| <b>Title - Sujet</b><br>St-Hubert - Contrôles CVAC  |  |

| <b>Date :</b> Le 9 mai 2014   | <b>Addenda :</b> A-M-02   |
| <b>À :</b> Agence spatiale canadienne<br>6767, rue de l'Aéroport<br>Saint-Hubert (Québec) J3Y 8Y9 | <b>Projet :</b> ASC<br>Centre spatial John H. Chapman<br>Modernisation des contrôles CVCA |

*Le présent addenda fait partie intégrante des plans et devis en mécanique émis pour soumission et datés du 28 février 2014.*

Date: 2014-05-07 Dessin no./Sheet nb: AM2-1 De/Of: 2  
 Echelle/Scale: N/A Préparé/Prepared: MAX JR. ROY, ing.

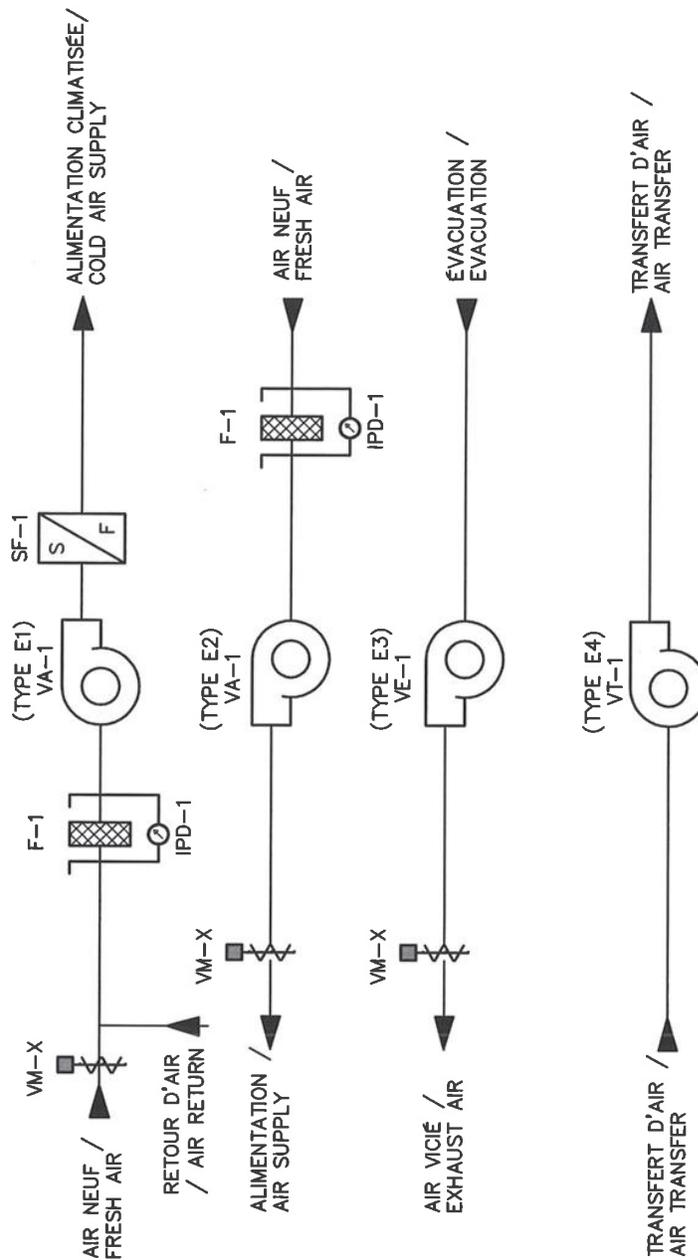
2. Au plan H-01, le schéma des systèmes E1, E2, E3 et E4 est révisé. Voir extrait AM2-1 de 2 et les annexes E1, E2, E3 et E4 révisées ci-joints.
3. Au devis, à la section 23 05 00 F :

1. On drawing H-01, the HVAC systems schedule is revised. The systems 41 to 51 types are revised. The following systems have been added to the list of out of contract systems: 62, 71, 75, 79, URC-002 and URC-003. See extract AM2-2 of 2 attached.
2. On drawing H-01, the schematic diagram of system types E1, E2, E3 and E4 have been revised. See extract AM2-1 of 2 and revised appendices E1, E2, E3 et E4 attached.
3. In specifications, section 23 05 00 E:
  - 3.1. At article 1.2.1.1, read « *Supply all automatic control devices, including instrumentation, ...* »;
    - ❖ Add the following article 1.2.1.2: « *Existing devices and instrumentation kept unchanged are not to be supplied* ».

# Système ON-019

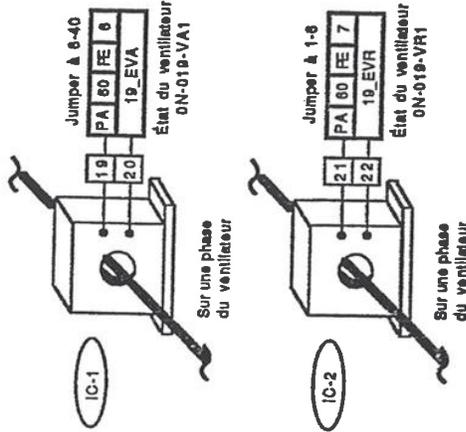
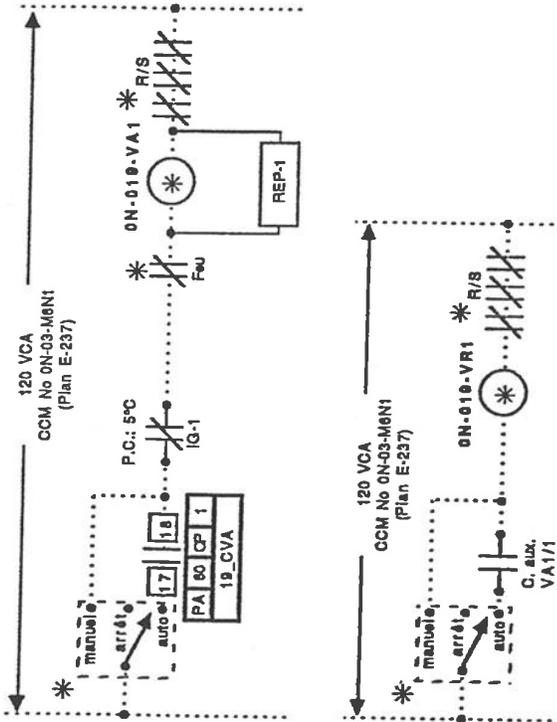
AJOUTÉ DANS ANNEXE C  
 ref: ADDENDA FM-02  
 ADD IN APPENDIX C  
 ref: ADDENDUM A-M-02  
*Space Royce, Inc.*  
 8/05/2014

# Système 2S-051 (Salle satellite de téléphonie)

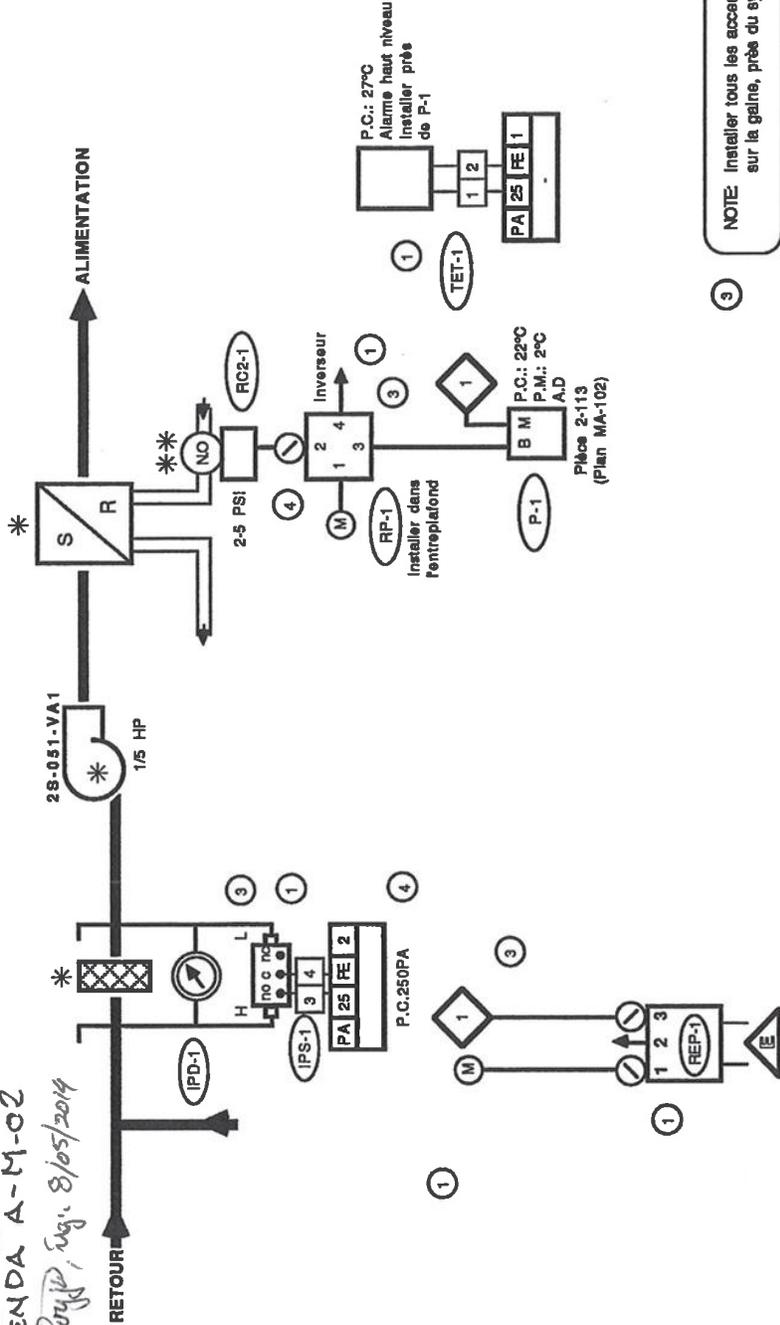
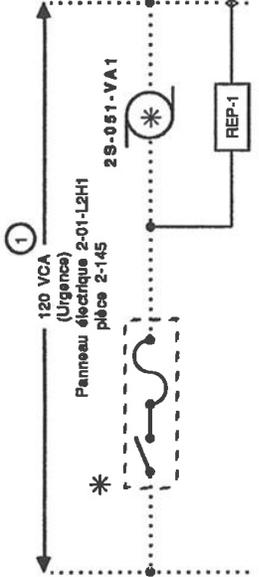
- ❖ Au paragraphe .2 :
  - ❖ Installer des contrôleurs BacNet/MSTP pour 31 (au lieu de 42), systèmes de types C1, C2, C3, D, E1, E2 et E3;
  - ❖ Noter que les schémas et séquences sont les mêmes pour les systèmes 51 à 57, 61 et 64 et de type C3. Les annexes E1, E2, E3 et E4 sont révisées ainsi que l'annexe C3 pour le système 51. Voir pièces jointes;

- ❖ Note that schematic diagrams and operating sequences are the same for systems 51 to 57, 61 and 64 of type C. The appendices E1, E2, E3 and E4 are revised and also appendix C3 for system 051. See attachments;

IDEM POUR /  
IDEM FOR :  
SYST. # 52, 53, 54, 55, 56, 57,  
61 & 64.

REF: ADDENDA A-M-02
